加工指示書(切断。孔明)

広岡駐車場開発駐車場整備計画

部材サイズ SH-600×300×16×22

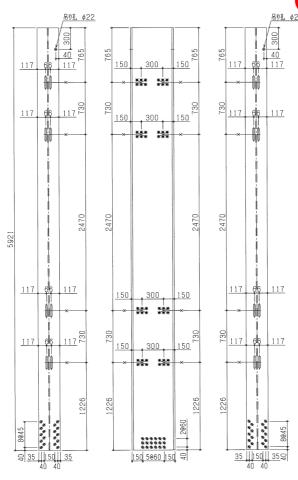
新三芳はΦ28とΦ19の長孔があきます。ですので下孔は、Φ24かΦ16以 下となります。
